Erratum

Contactpersoon	Doorkiesnummer
G.J. Wijkhuizen	0118-621375
Datum	Bijlage(n)
15 augustus 2008	2
Ons kenmerk	Uw kenmerk
PZDT-R-08283 ontw	-
Onderwerp	
Erratum Ontwerpnota Grevelingendam [17]

Het onderstaande betreft een wijziging op de ontwerpnota van de Grevelingendam, versie 3 definitief, document nr. PZDT-R-07171 ontw. Deze wijziging is een gevolg van een onderzoek naar de opbouw van de steenbekleding op het dijkvak van de Grevelingendam. Bij dit onderzoek is geconstateerd dat op het gedeelte van dp 440+50m tot dp 466+50m de bestaande constructie niet door een betonband maar door een betonnen damwand wordt gesteund. Dit is weergegeven in de aangepaste dwarsprofielen in bijlage 1. De damwand verkeert in goede staat.

DWARSPROFIEL 5 nieuw Van dp464+90m tot dp466+50m

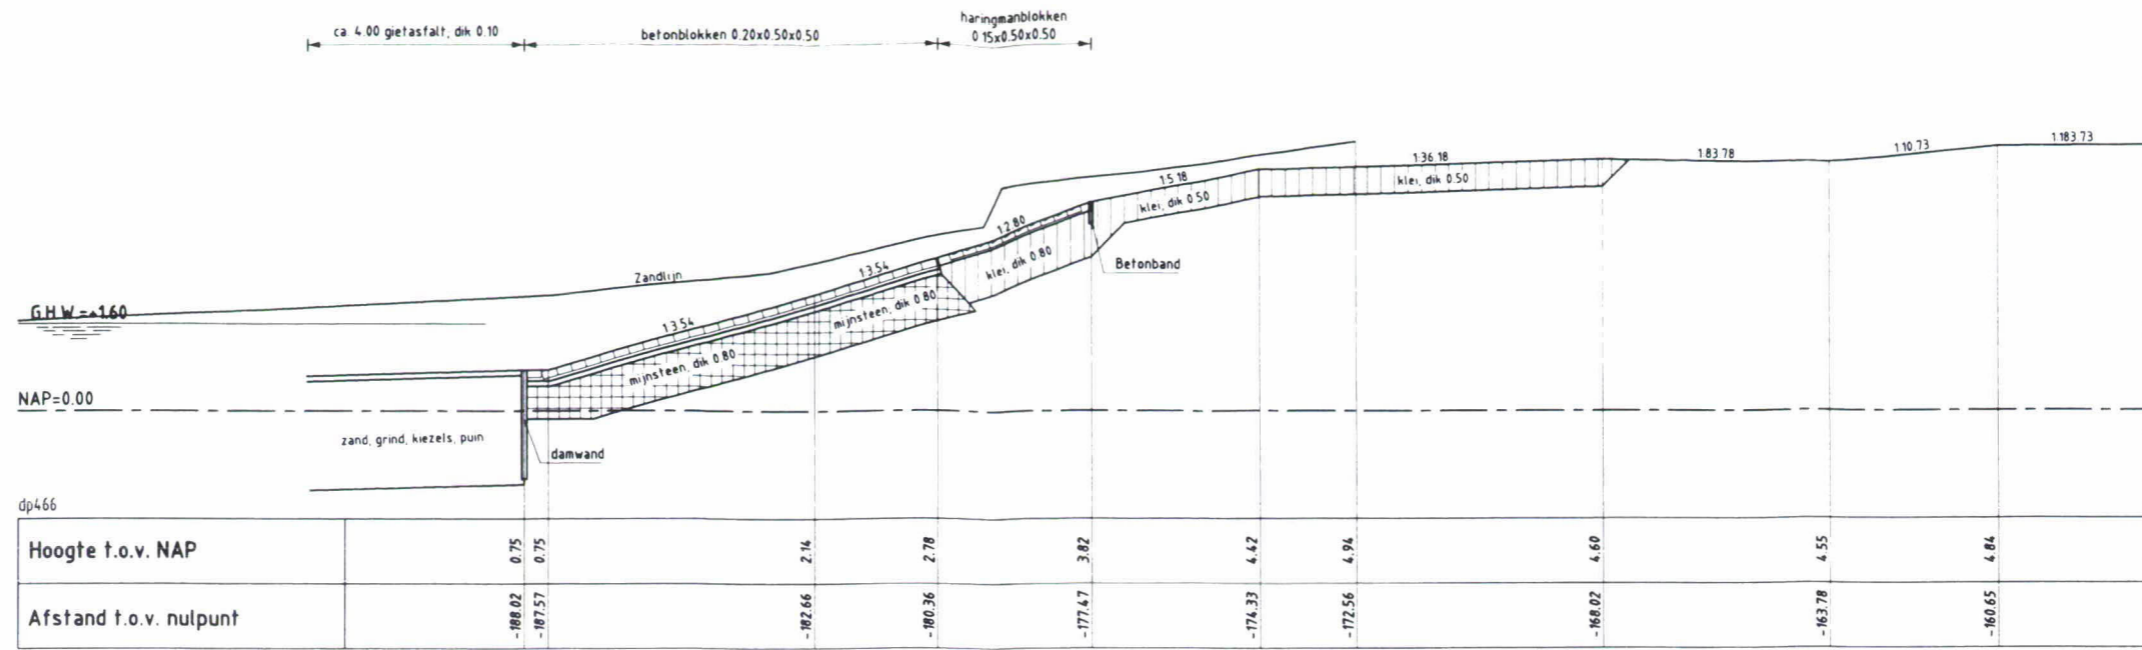
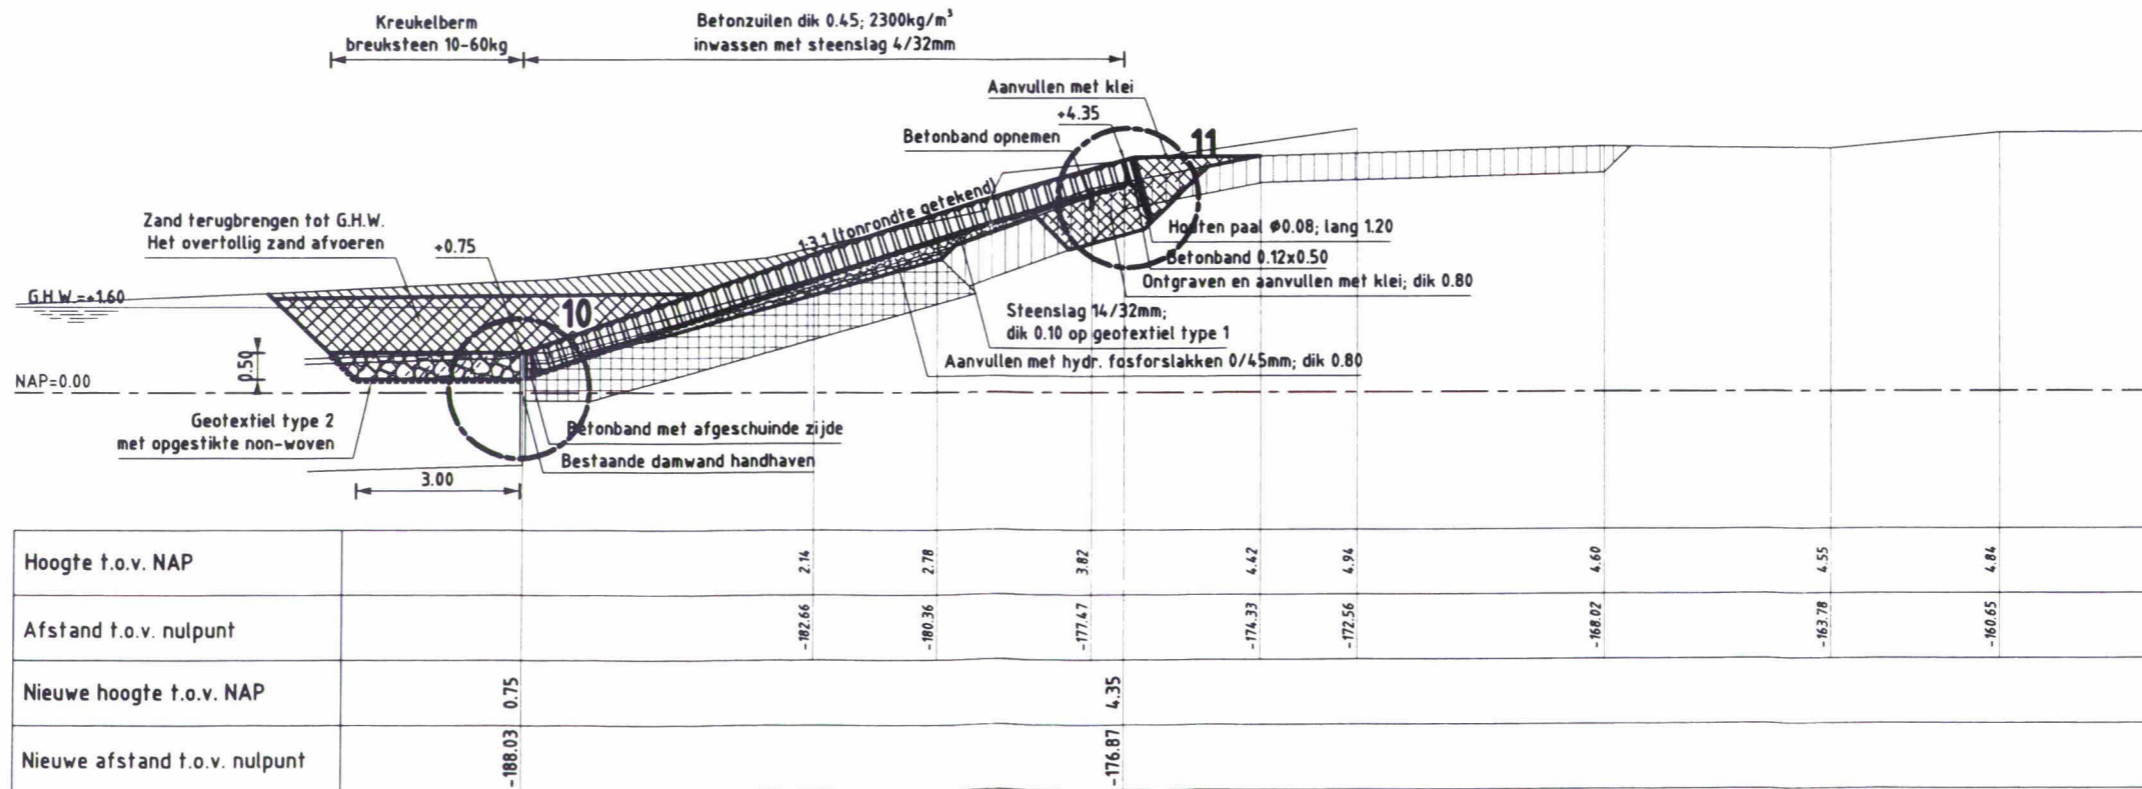
Aangezien de betonnen damwand een nieuwe bekleding zeer goed zou kunnen ondersteunen bestaat de voorkeur om deze te behouden. De opbouw van de nieuwe constructie van dp 440+50m tot dp 464+90m zal dan boven de damwand bestaan uit betonblokken en betonzuilen en onder de damwand uit gepenetreerde breuksteen. Betonzuilen of gekantelde blokken onder de damwand zijn niet aan te brengen. Voor het gedeelte van dp 440+50m tot dp 466+50m geldt dat de constructie gesteund wordt door een damwand en dat er volstaan kan worden met een smallere kreukelberm. Daardoor zal ook de te gebruiken werkstrook tijdens de uitvoering aanzienlijk afnemen. De opbouw van de constructie van het nieuwe voorkeursalternatief is weergegeven in de dwarsprofielen in bijlage 1.

het terugschreiden van het voorland en de kreukelberm. De gehele kreukelberm ligt hier echter onder een zandpakket waardoor er geen signaleringsfunctie is. Van dp 464+90m tot dp 466+50m kan worden volstaan met een kreukelberm van 10-60kg door de aanwezigheid van een voldoende hoog en breed voorland.

Zeewaartse werkgrens op 15.00m uit teenconstructie

DWARSPROFIEL 4 nieuw Van dp452 tot dp464+90m

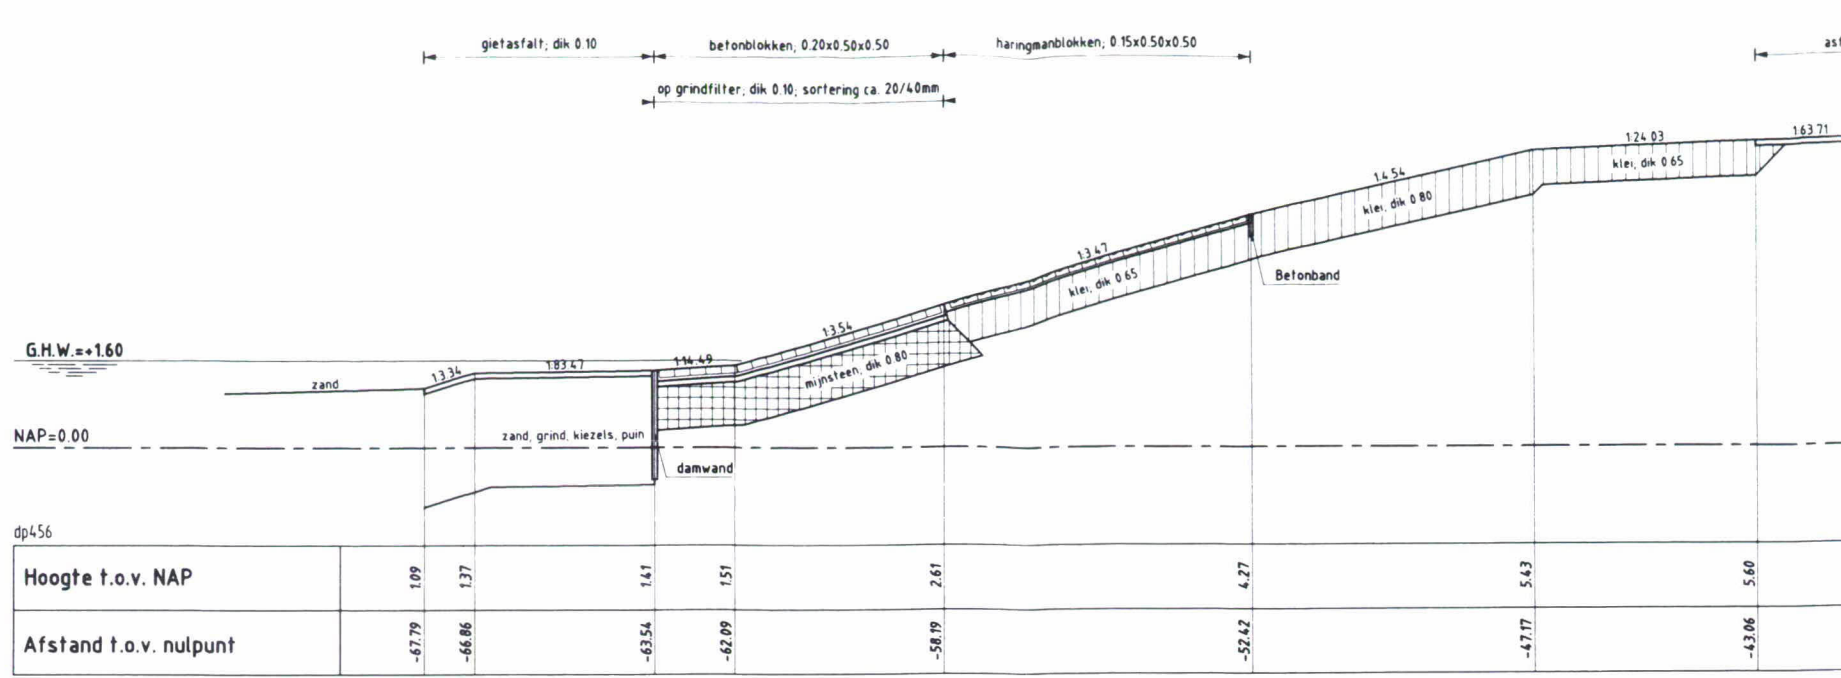
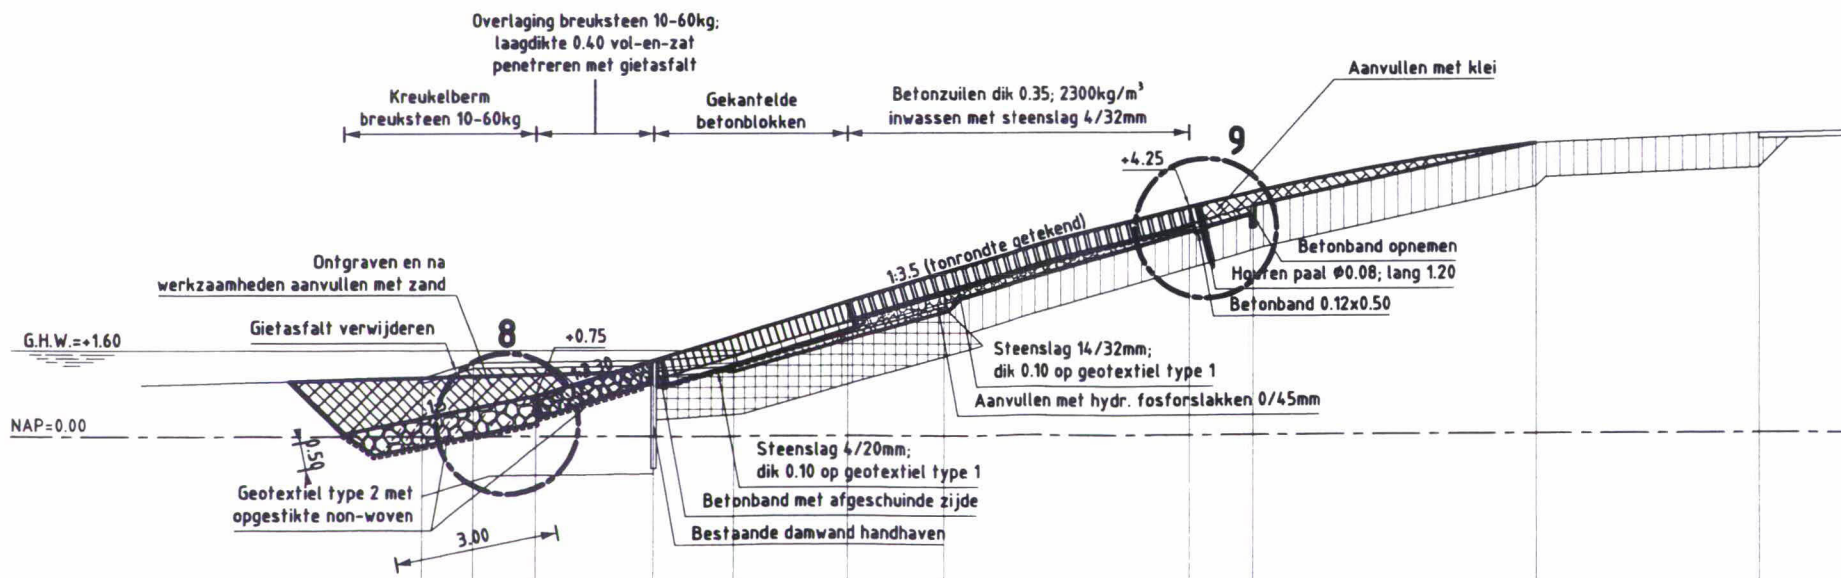
Van dp 440+50m tot en met dp 464+90m zijn gekantelde blokken over de volledige taludhoogte stabiel. Er is niet voldoende hergebruik materiaal beschikbaar, daarom wordt er aangevuld met betonzuilen. Boven de damwand dienen eerst de vlakke betonblokken geplaatst te worden en boven GHW de Haringmanblokken. In tabel 4 zijn de toepassingsniveaus van de blokken vermeld, waarvan de ligging is bepaald uit de beschikbaarheid.

Zeewaarse werkgrens op 15,00m uit teenconstructie

DWARSPROFIEL 3 nieuw Van dp440+50m tot dp452

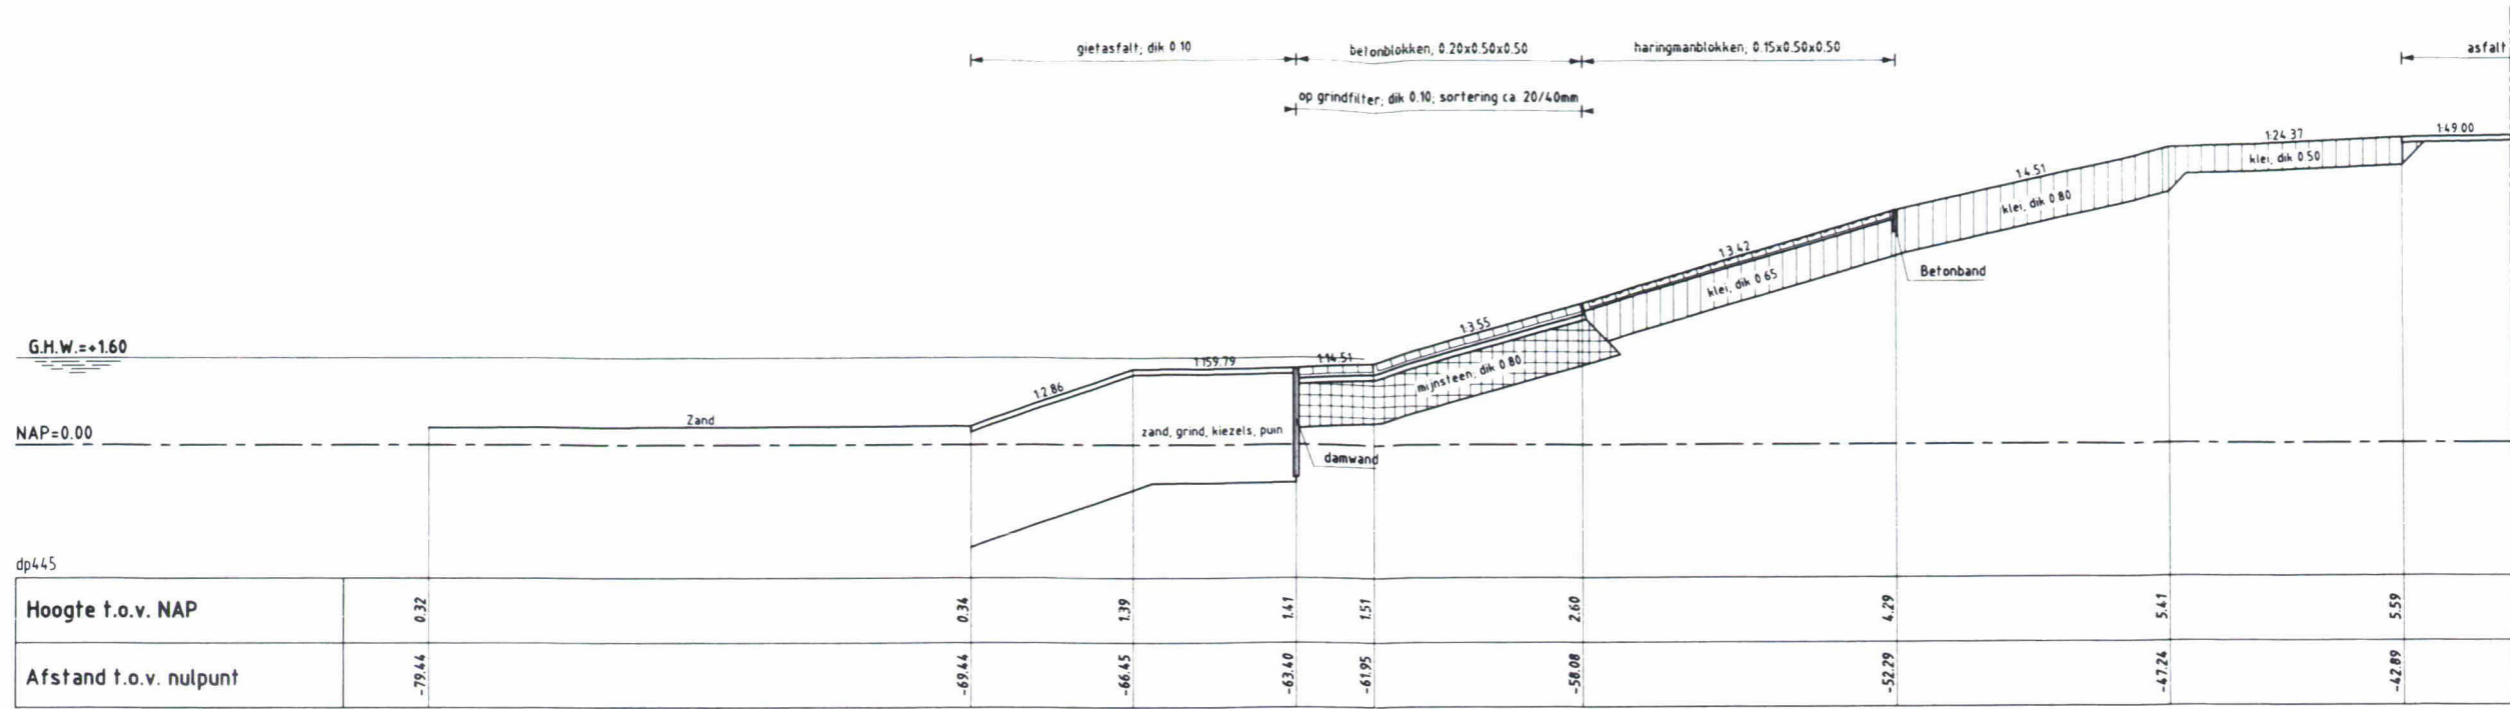
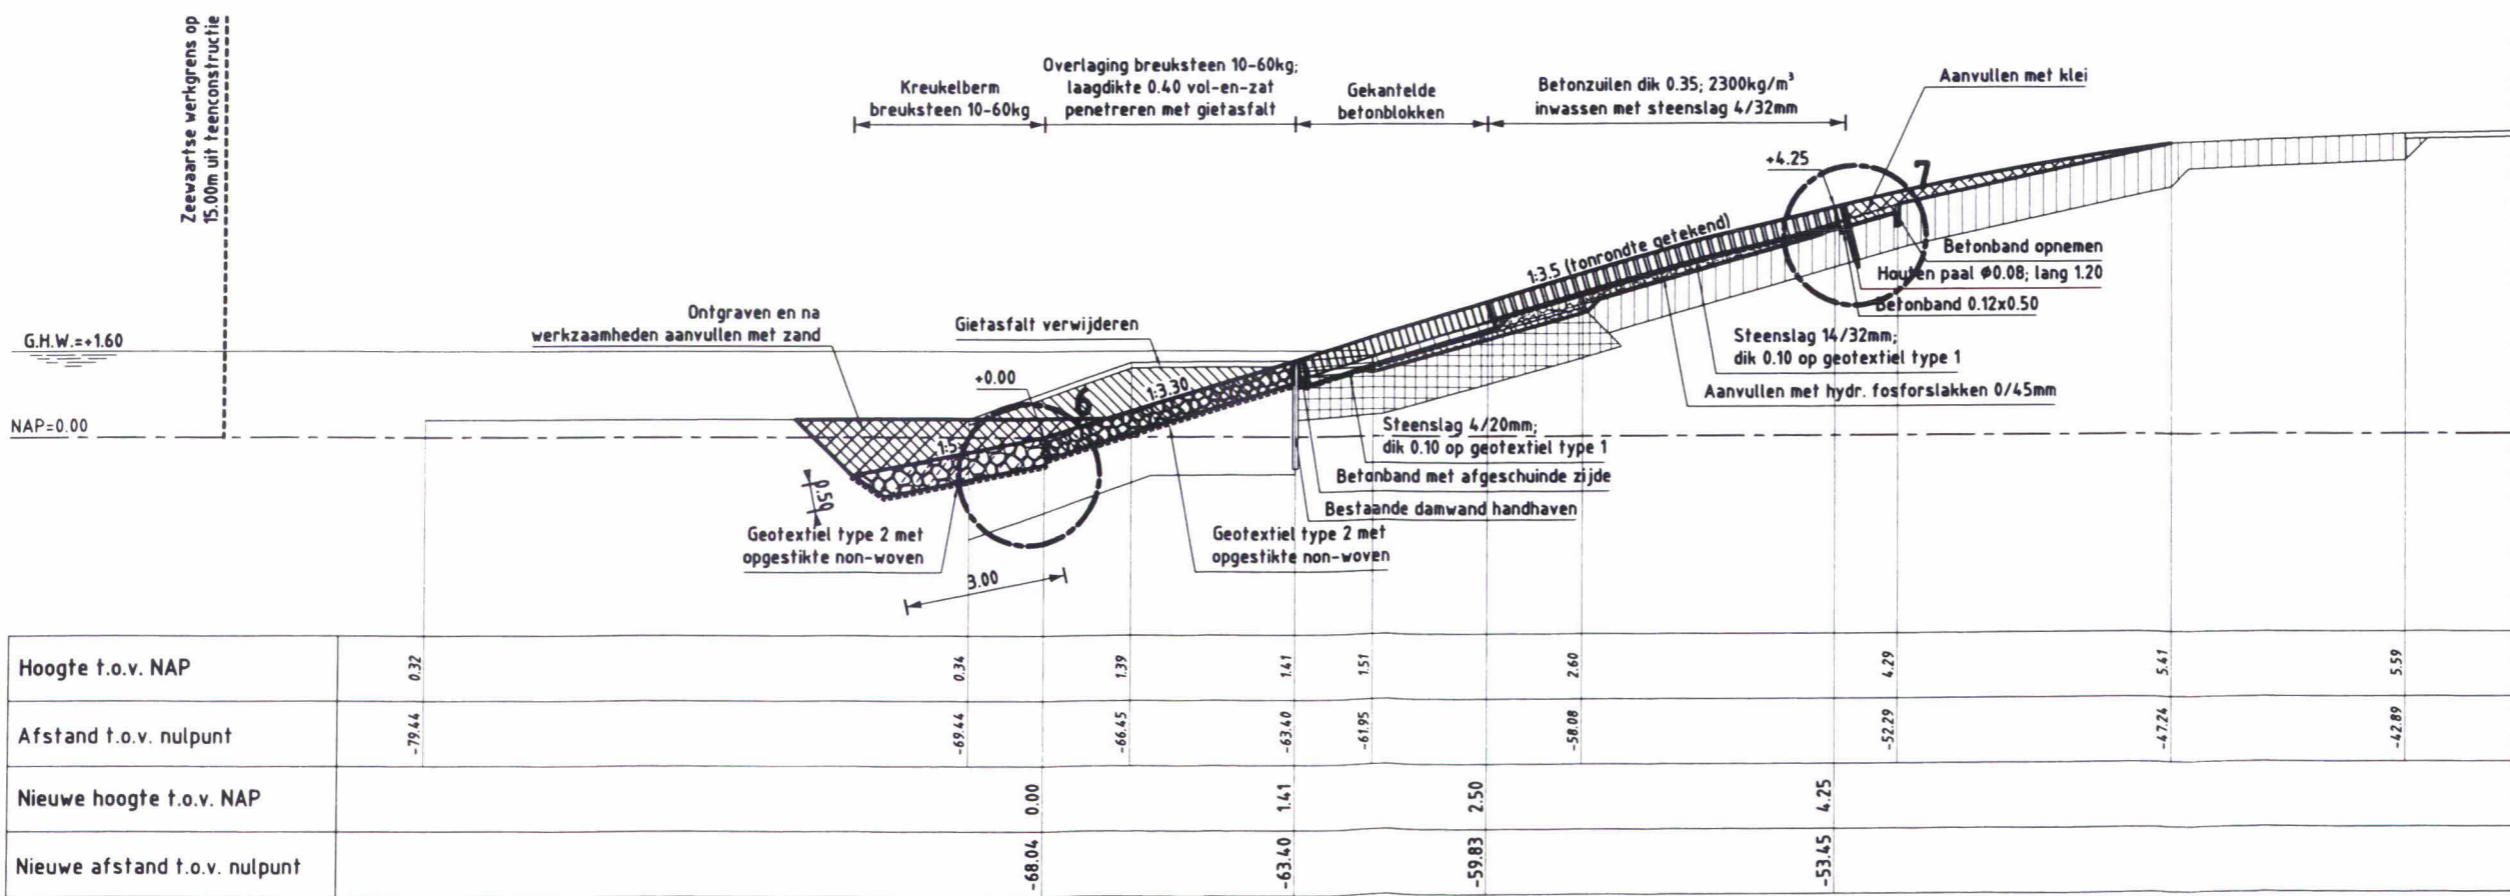
De bekledingen van gepenetreerde breuksteen worden uitgevoerd met breuksteen van 10-60 kg, die met een minimale laagdikte van 0,40 m dient te worden aangebracht. Deze minimale laag moet over de volledige hoogte met gietasfalt worden ingegoten. De bekleding van gepenetreerde breuksteen dient aangebracht te worden op een geotextiel en aangesloten te worden op de bestaande damwandconstructie. De damwand en de betonband worden mee ingegoten.
